格納容器再循環サンプスクリーン閉塞事象に係る国からの指示について

## 格納容器再循環サンプスクリーン閉塞事象に係る対応について

## 非常用炉心冷却系統ストレーナ及び格納容器再循環サンプスクリーン閉塞 事象に関する検討について(中間とりまとめ)

総合資源エネルギー調査会原子力安全・保安部会  
原子炉安全小委員会安全評価ワーキンググループ

図2 ECCSストレナーの有効性評価の具体的な手順

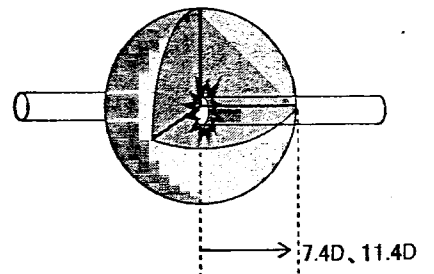
本WGにおいて、事業者が実施した評価の手法、条件等について検討した結果、評価手法については、米国電力会社が導入した手法が適切な配慮の下に用いられており、また評価条件等については、概ね保守的な設定となっていることを確認した。(図1、図2参照)

配管直径 D に対し、7.4 D、11.4D の球の範囲内の保温材が破損影響範囲にあるものとする。この条件に該当する、各配管の保温材量を考慮の対象とする。
